見 解 書

—— 東京都市計画道路環状第8号線
(練馬区南田中～高松間) 建設事業 ——

平成6年8月

東 京 都

図 2-3 道路の標準断面

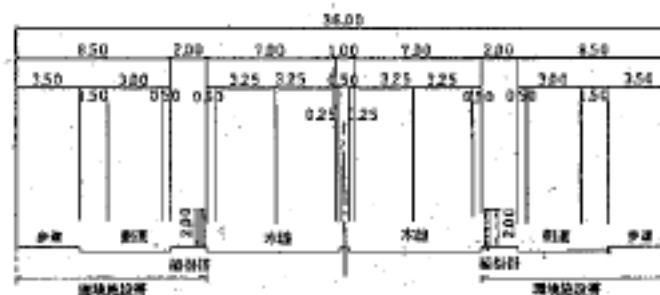
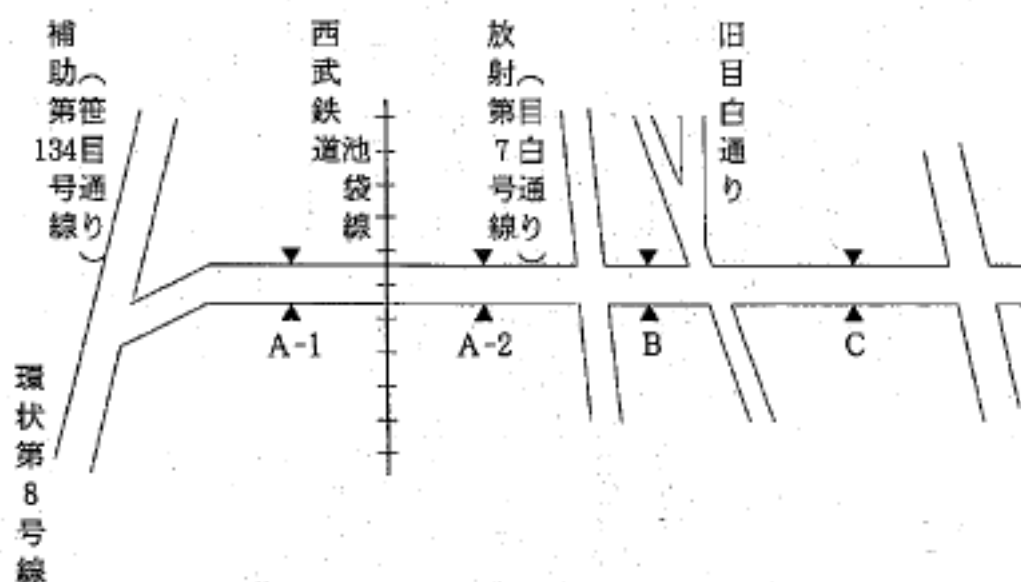
主な意見の要旨
<p>(1) 大気汚染</p> <p>① 大気汚染の予測の際のバックグラウンド濃度が低すぎるのではないか。</p>
<p>② 浮遊粒子状物質、光化学オキシダントについては、因果関係が明らかではないとして、評価を行っていない。しかし、その濃度は道路使用にあたっては低下することはなく、増加することは確実に予想できるので、予測・評価の実施を要望する。</p>
<p>③ 先のアセスの説明会では、大気汚染、騒音とも環境基準内と予測しているが、供用後、環境基準を超えた場合はどのような対策を行うのかを明確に示してもらいたい。</p>
<p>(2) 騒音</p> <p>① C地点における騒音の予測について、計画交通量がA-1、A-2地点より1万台近く多く、また道路構造はA-1、A-2地点のような掘割式ではないのに、予測値がA-1、A-2地点とほとんど同じであるというの理解できません。騒音の予測の見直しを求めます。</p>

- ① C地点については高さ2.0mの遮音壁を設置する計画であり、騒音の予測の際にも、この2.0mの遮音壁を設置した状態を対象としています。また、C地点は、環境施設帯の設置により、幅員が36mとなるため、25mであるA-1、A-2地点と比較して、より多くの距離減衰を見込めます。

このため、予測結果はA-1、A-2地点と同程度と予測されます。
